**PROYECTO: PLAYA CARACOL SEASIDE.**

**RESPUESTA A SEGUNDA AMPLIACIÓN DE INFORMACIÓN  
SOLICITADA MEDIANTE EL OFICIO DEIA-DEEIA-AC-0223-1812-2023**

Panamá, 18 de diciembre de 2023  
**DEIA-DEEIA-AC-0223-1812-2023**

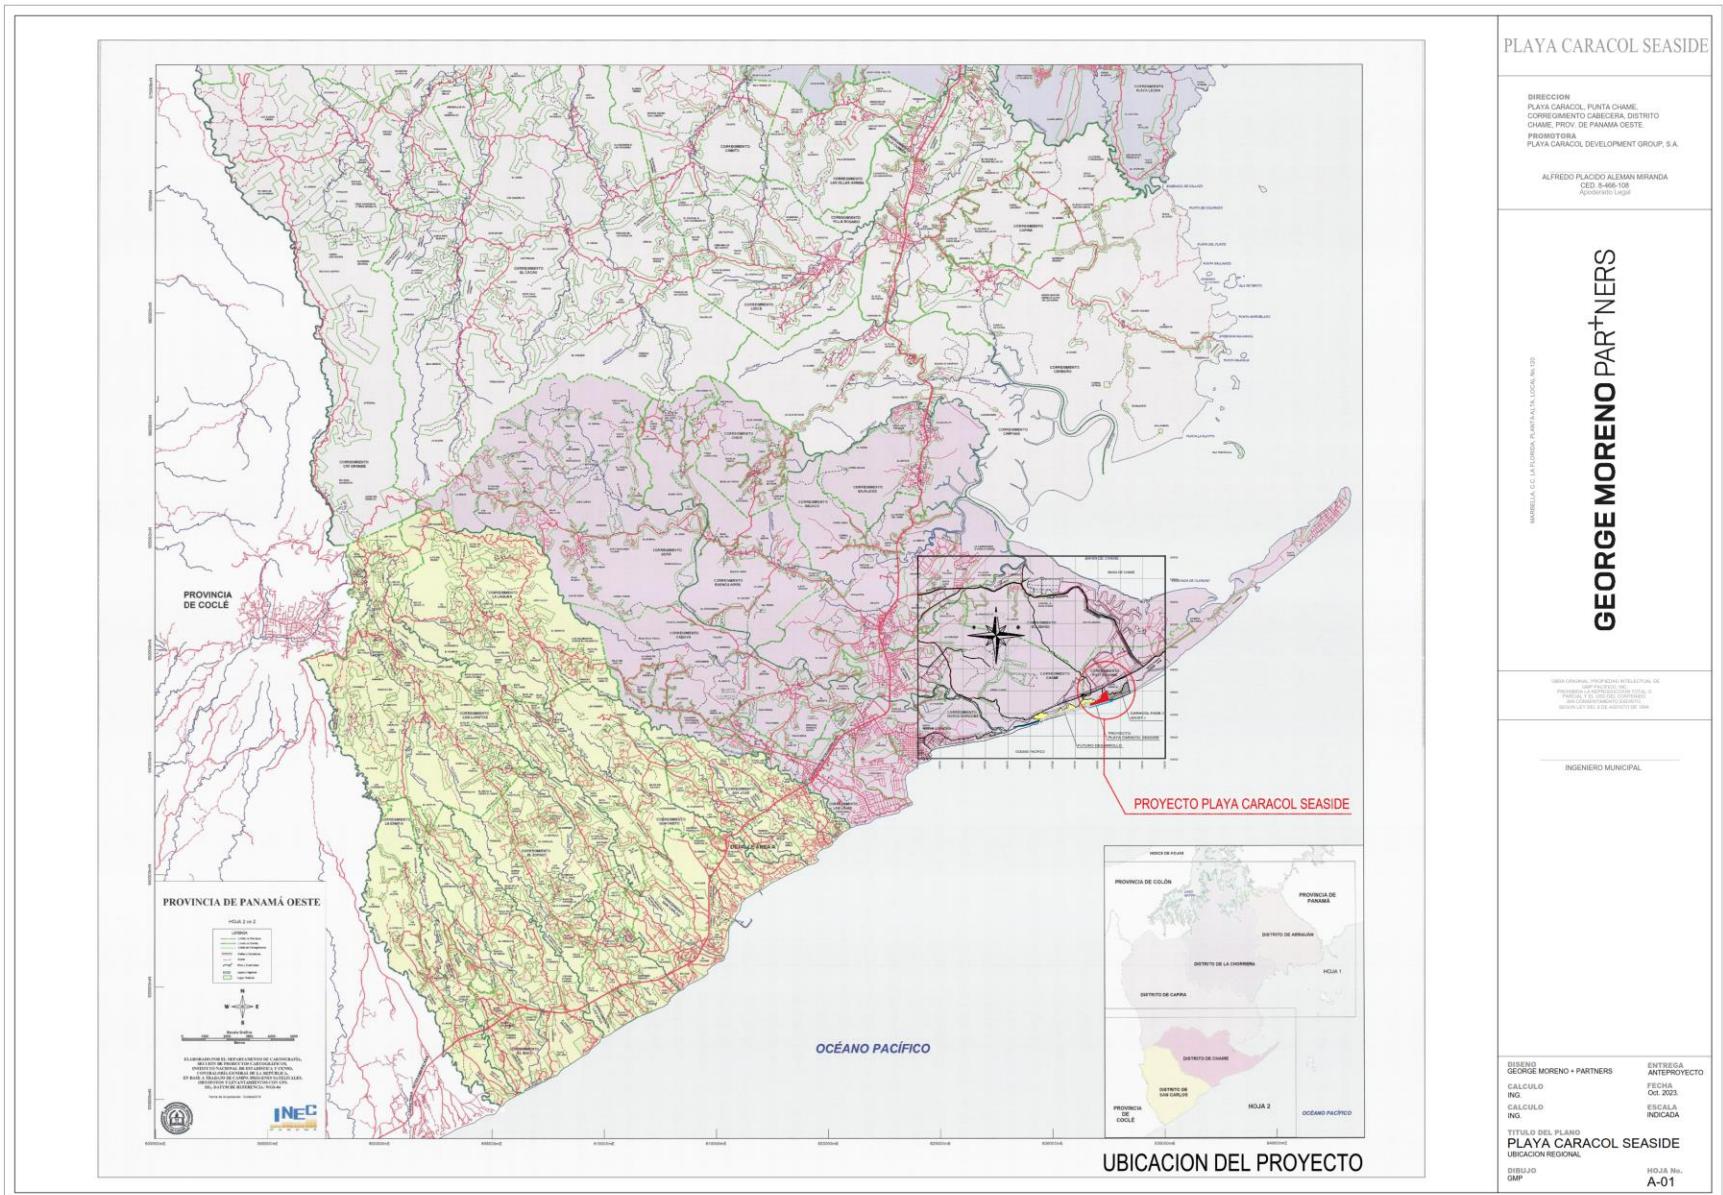
- a. Aclarar en qué consisten los datos de líneas y datos de curvas presentados para las etapas 1 y 2 del proyecto.
- b. Presentar coordenadas UTM que definen la huella del proyecto, en orden lógico.
- c. Aclarar el/los corregimientos de ubicación del proyecto.

- a. En la primera información aclaratoria estos datos se aportaron con la finalidad de esclarecer de la mejor forma posible el área del proyecto, posteriormente en visita realizada a la Dirección de Información Ambiental (DIAM) por parte del equipo promotor, se nos informó que los datos de líneas y curvas eran necesarios para que cierre el polígono con el área correspondiente, por lo tanto debían mantenerse como parte de la descripción de este.
- b. A continuación se aportan nuevamente las coordenadas WGS 84 que definen la huella del proyecto en orden lógico verificadas:

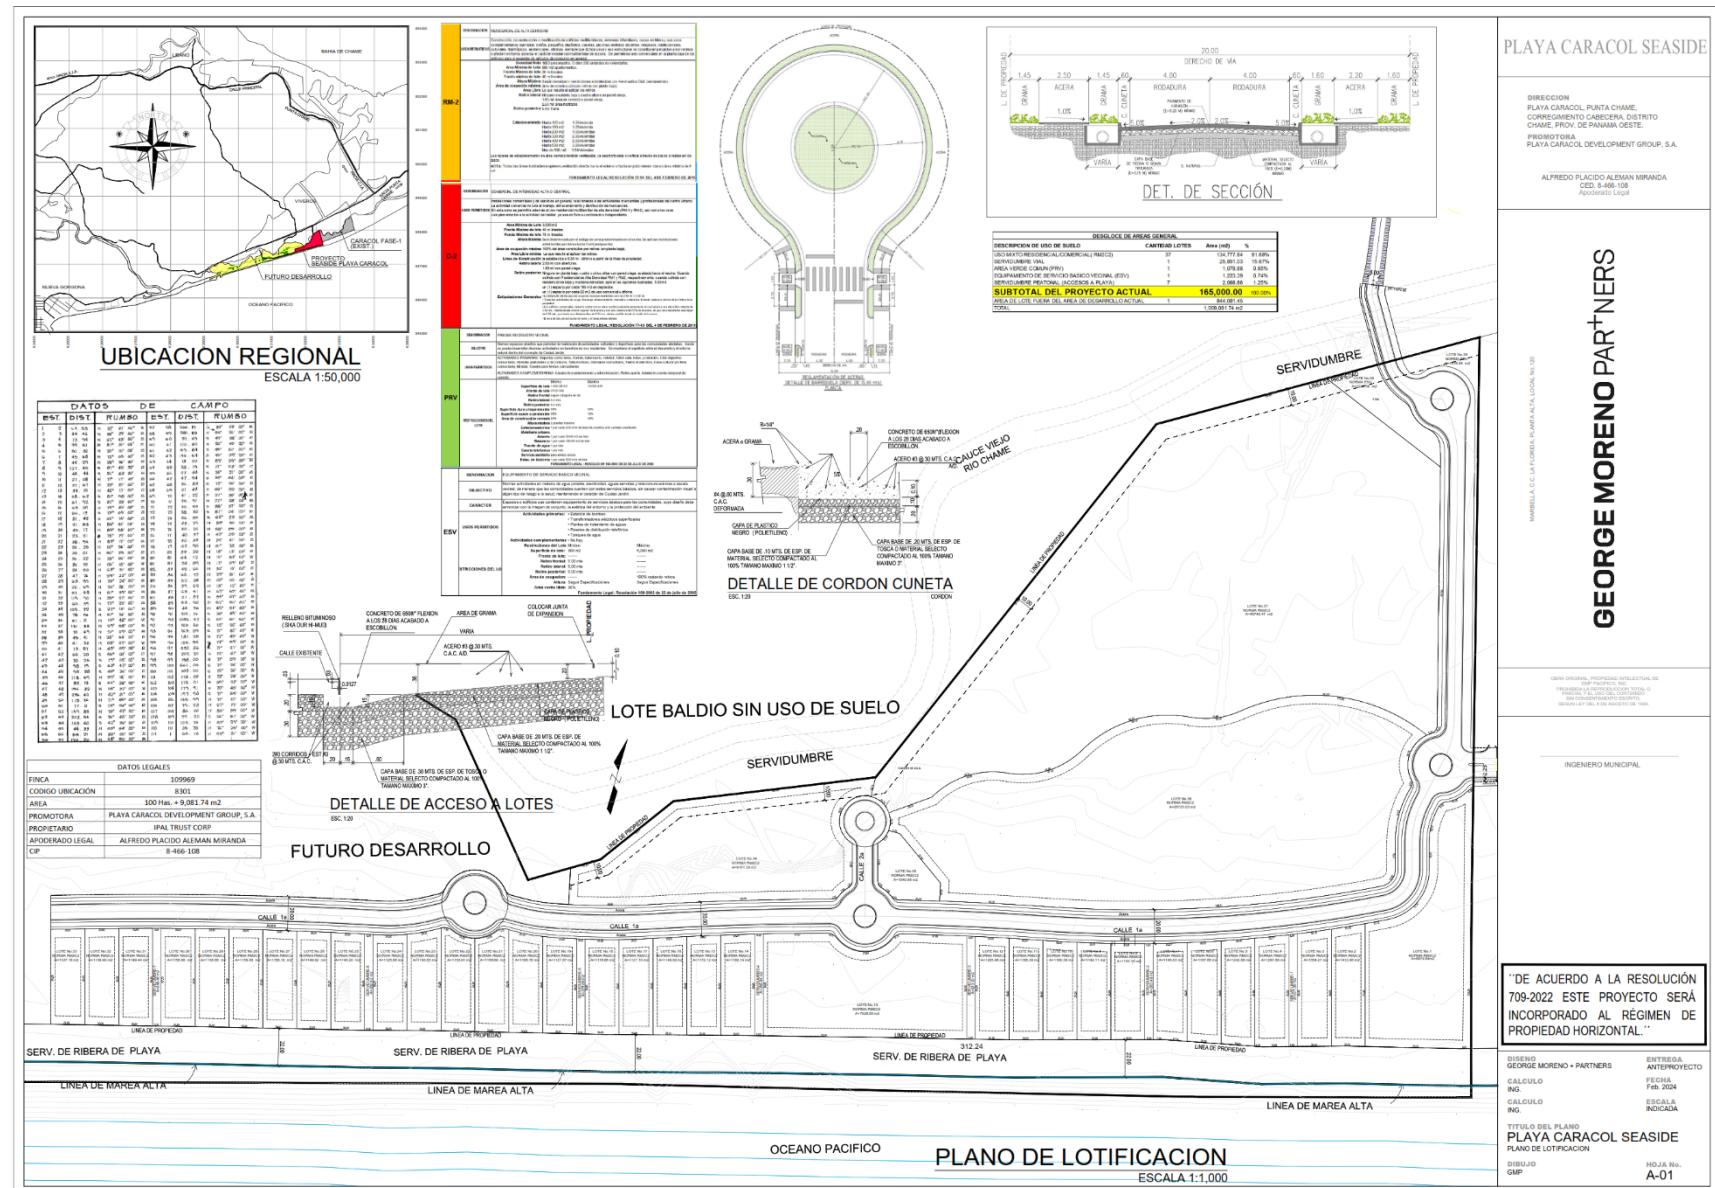
- a. Aclarar la cantidad de lotes por etapa del proyecto e indicar el total de lotes.
- b. Aclarar el código de Uso de Suelo del Lote No. 38 y presentar Plan Maestro corregido.

- a. Se aclara que el proyecto cuenta con 37 lotes desarollables (con código de uso de suelo RM2C2), 1 lote con código de uso de suelo ESV identificado como lote 38, y 1 lote con código de uso de suelo PRV identificado como lote 39, dando un total de 39 lotes.

- b. El lote 38 cuenta con el código de uso de suelo ESV (Equipamiento de Servicio Vecinal). En la página siguiente se presenta el plano de lotificación (máster plan) propuesto en donde se puede verificar dicho código de uso de suelo corregido (este se puede apreciar mejor en la versión digital CD que acompaña a este documento).

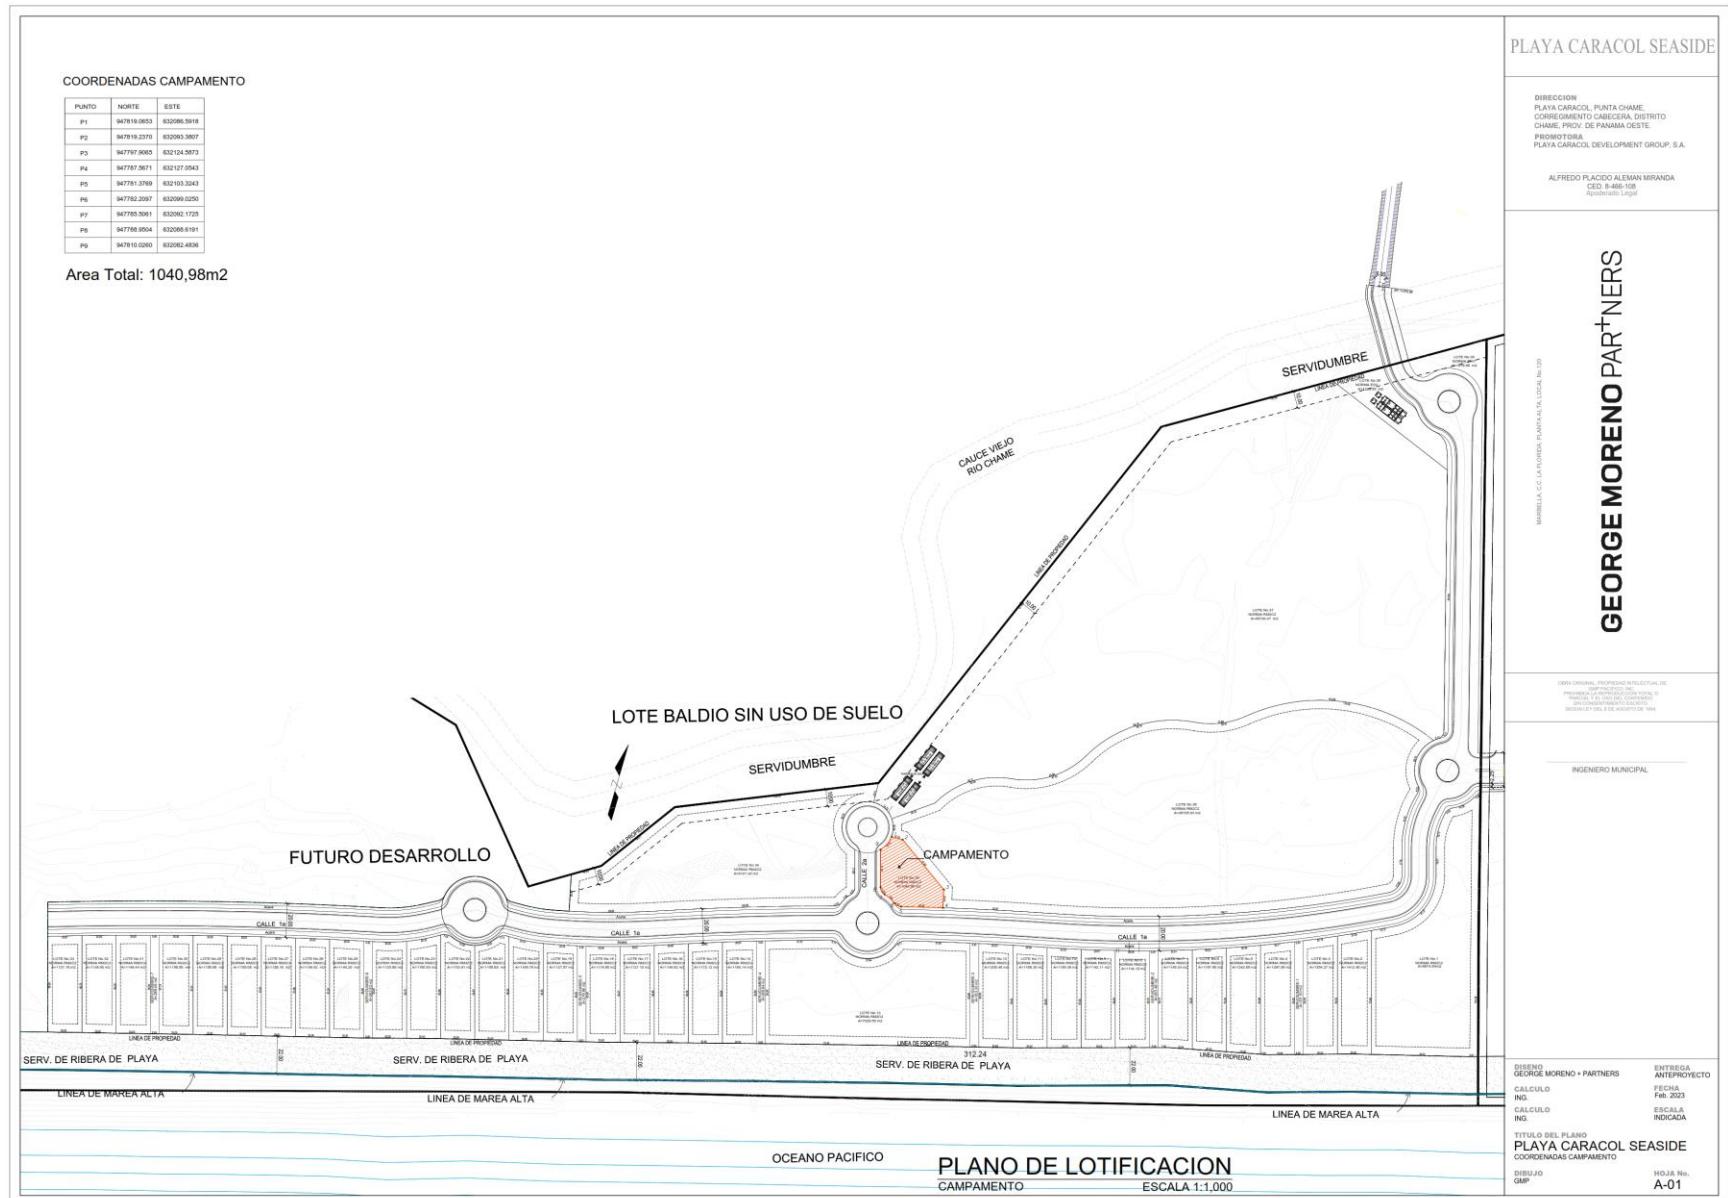
- a. Verificar y aportar coordenadas UTM del área de campamento e indicar su área. Además, representar mediante plano la ubicación de dicho campamento.

- a. Se presentan corregidas las coordenadas del campamento propuesto que abarcará un área de aproximada de 1,040.98 m<sup>2</sup>.

Ver en la siguiente página el plano con la ubicación del campamento del proyecto.

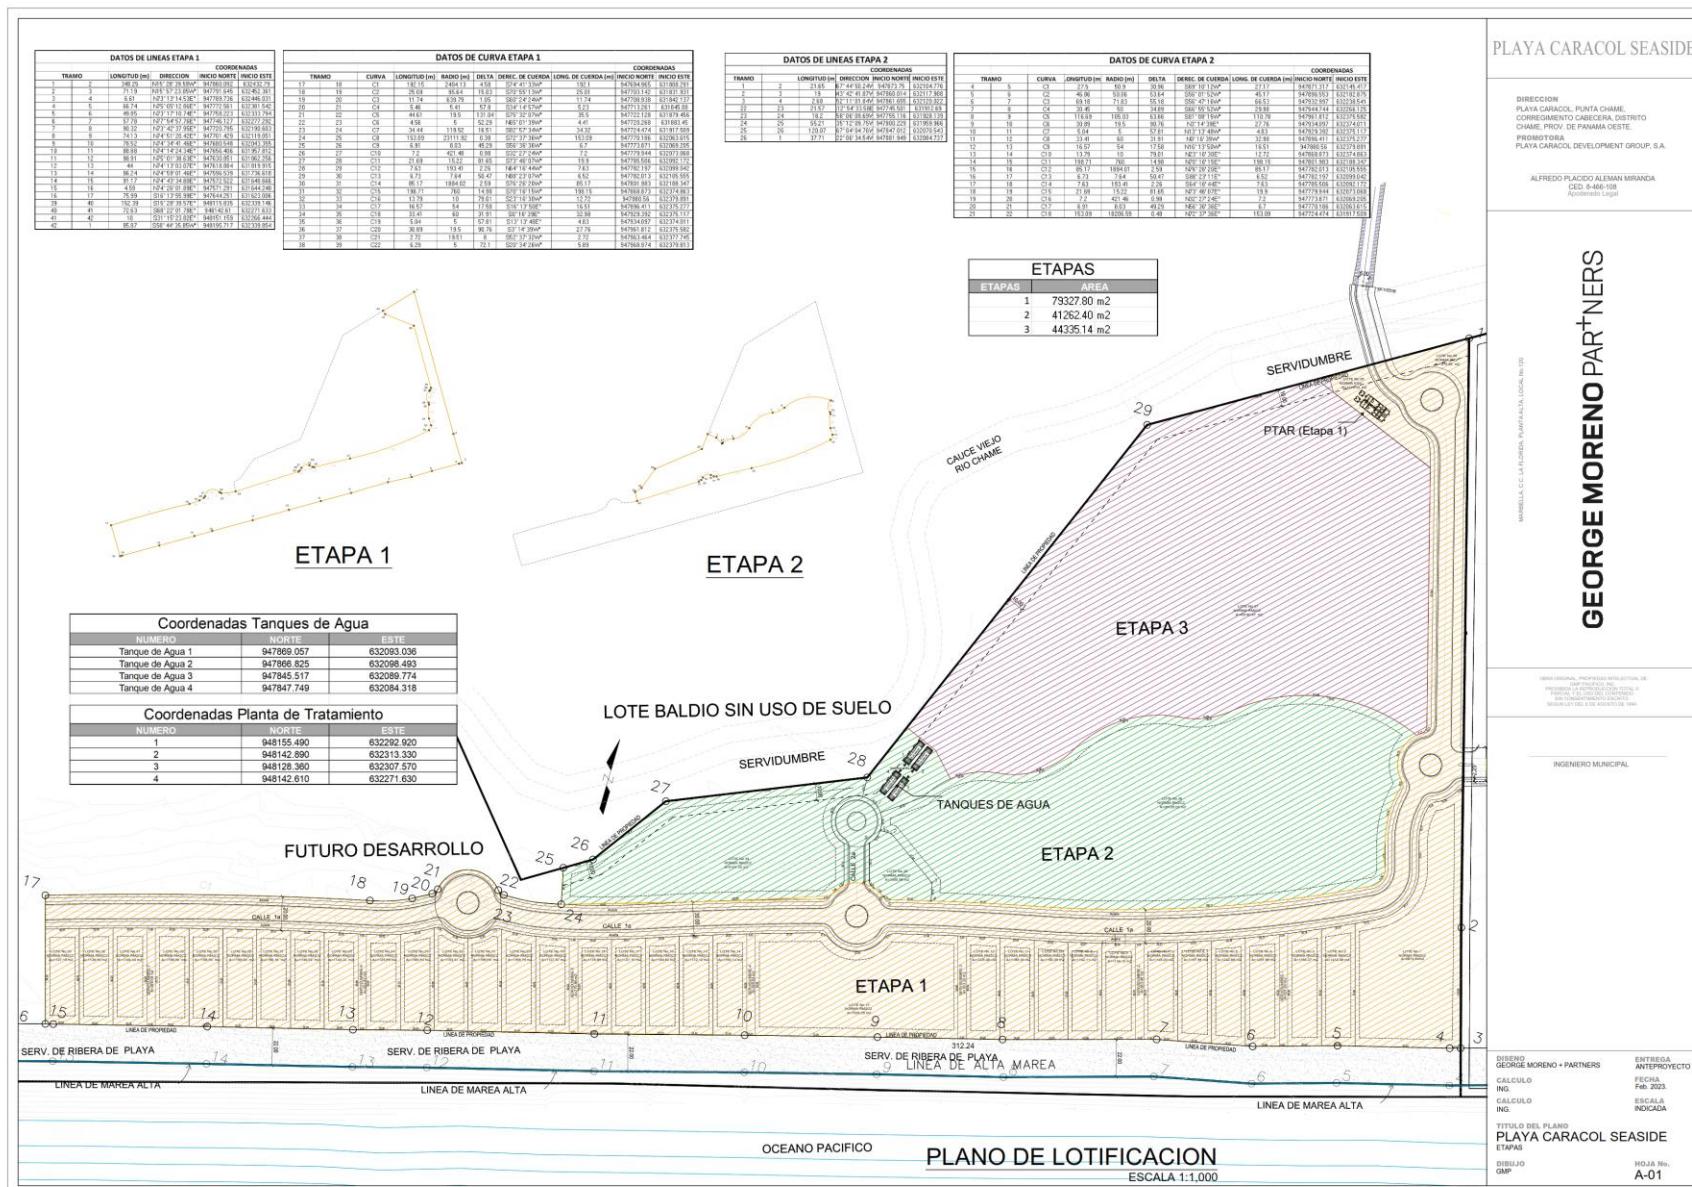
- a. Aclarar y aportar coordenadas UTM de ubicación de los tanques de almacenamiento con los que contará el proyecto en todas sus fases e indicar su capacidad.

- a. Se aclara y aportan las nuevas coordenadas WGS 84 de ubicación de los tanques de almacenamiento de agua con los que contará el proyecto en todas sus fases, ya que dos de estos fueron relocalizados de la posición original.

En el plano que se encuentra en la siguiente página se puede apreciar la ubicación de los tanques y las etapas del proyecto.

DIBUJO	GEORGE MORENO + PARTNERS	ENTREGA	ANTEPROYECTO
CALCULO	IND.	FECDA	FEBRERO, 2023.
IND.		ESCALA	HIGADA
CALCULO	IND.		
TITULO DEL PLANO		PLAYA CARACOL SEASIDE	
PUNTO DE DESCARGA DE PTAR			
DIBUJO	GMP	HOJA No.	PTAR-01

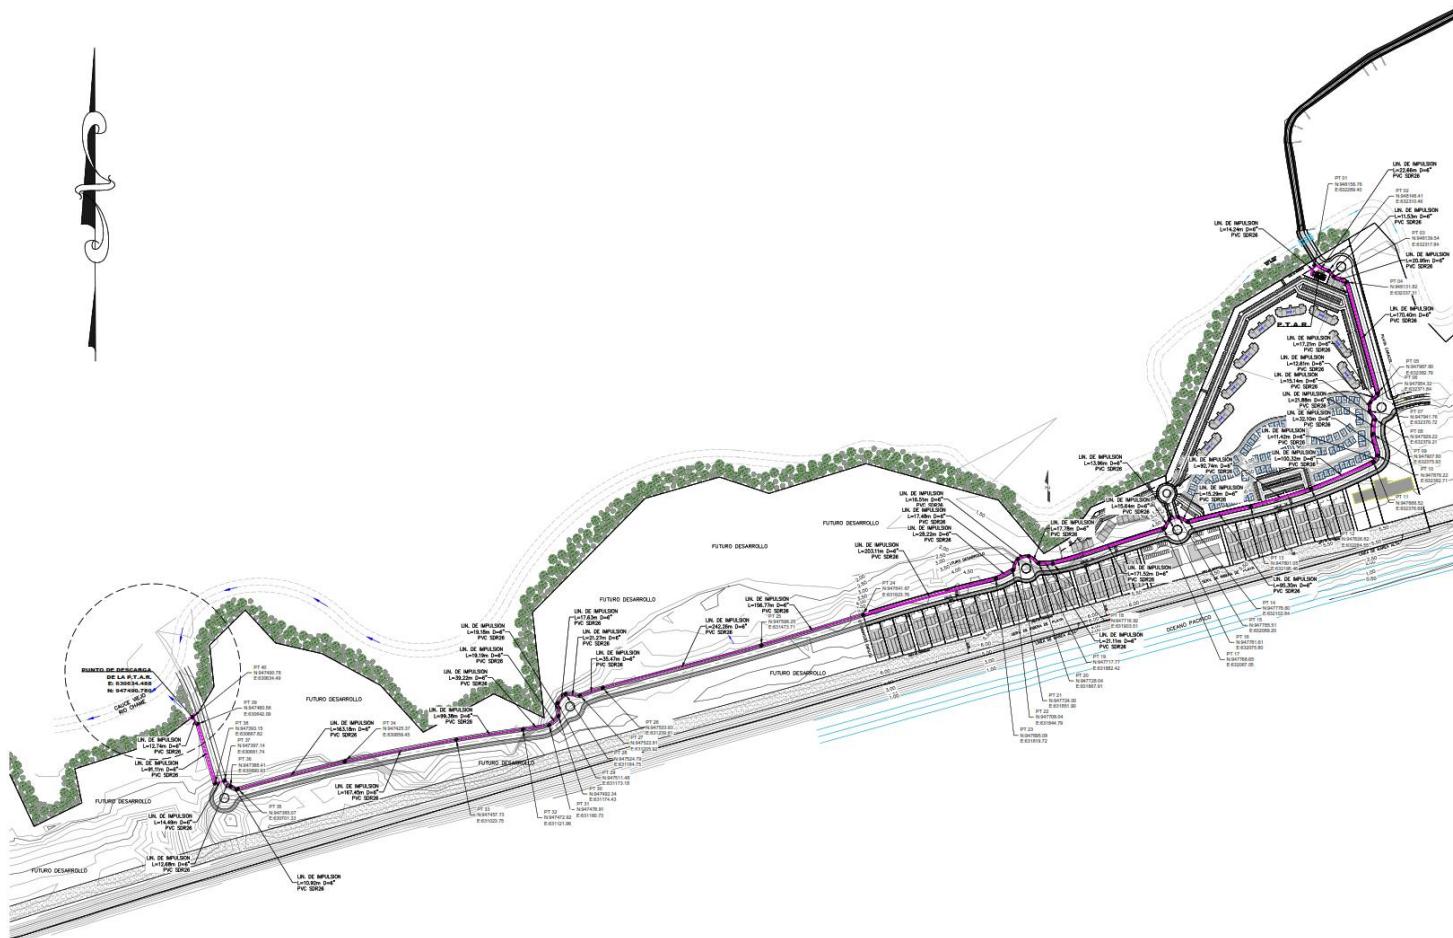
**PREGUNTA No 5:** En respuesta a la **pregunta 5**, donde se solicitaba indicar qué alternativas de tratamiento se proponen en caso de que algunas secciones el suelo no cuente con las características óptimas de infiltración para la construcción de un tanque séptico. Al respecto, la empresa promotora del proyecto aclara que no será necesario el uso de sistemas de tratamiento de aguas residuales individuales, o mejor conocidos como tanques sépticos, y en su reemplazo se contempló el diseño y construcción de una Planta de Tratamiento de Aguas Residuales (PTAR)..., y se presentan las coordenadas como datos puntuales del punto de descarga y ubicación de la PTAR. Por lo antes mencionado, solicitamos:

- Presentar coordenadas UTM que definen el polígono de la PTAR e indicar el área.
- Presentar longitud y coordenadas UTM del alineamiento de la infraestructura necesaria para transportar el agua desde la PTAR al punto de descarga.

- b. La longitud del alineamiento de la estructura (tubería o emisario) por donde se van a trasladar las aguas residuales tratadas desde la PTAR del proyecto hasta el punto de descarga será de 2,283.261 ml.

Se aporta en la siguiente página un plano ilustrativo en donde se puede verificar este recorrido, y de igual forma un montaje sobre imagen de Google en donde se aprecia la vegetación del área altamente intervenida.

c. Como se puede observar, se aclara que el alineamiento de la tubería o emisario que conducirá las aguas servidas tratadas hacia el punto de descarga se encuentra una porción dentro de los terrenos del polígono del proyecto, y otra porción fuera de estos, pero se Empresa Ipal Trust Corp. la cual emitió su autorización para llevar a cabo el proyecto y para la instalación de esta tubería que conducirá las aguas servidas hacia el punto de descarga.
